RESPOSTA AO PEDIDO DE ESCLARECIMENTO Nº 03/2023

Licitação: Concorrência nº 000019-23

Objeto: Contratação de empresa para execução de obra de construção da unidade SESC ITUIUTABA, objetivando a execução de serviços de engenharia que contemplam desde as locações do terreno e terraplenagem, até os acabamentos e comissionamentos dos sistemas.

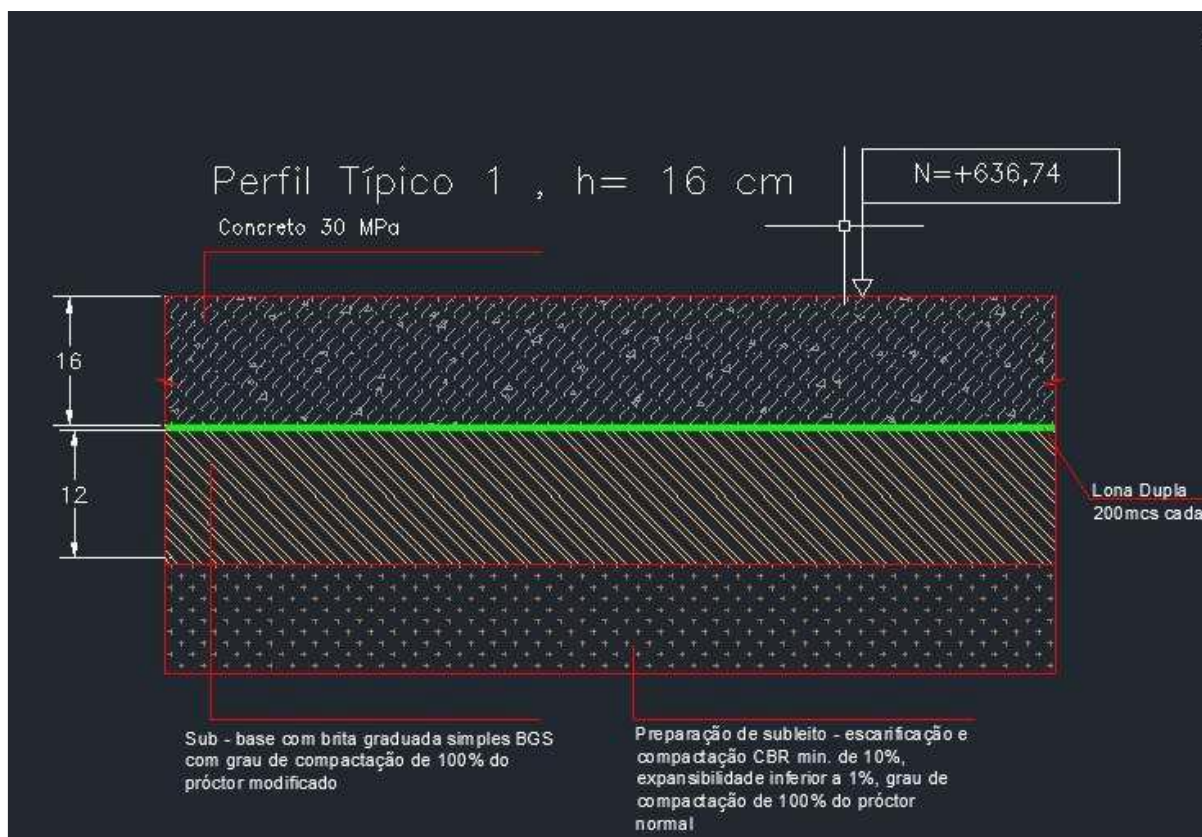
Analisando o projeto do piso verificamos que o piso é de 16 cm de altura e armações positivas e negativas, assim como barras

de transferência e treliças.

Mas observando o projeto abaixo temos o subleito e sub-base com 12cm com brita graduada.

No valor de R\$ 691,01/m² está incluído apenas aplicação da manta flexível de poliuretano e a pintura de poliuretano (mão-de-obra e material), referente ao item 11.2.5 da planilha orçamentária. A execução do piso de concreto, bem como preparação da base, está dentro de Estrutura, nos itens:

7.1.31 - LASTRO COM MATERIAL GRANULAR (PEDRA BRITADA N.1 E PEDRA BRITADA N.2), APLICADO EM PISOS OU LAJES SOBRE SOLO, ESPESSURA DE *10 CM*. AF_07/2019
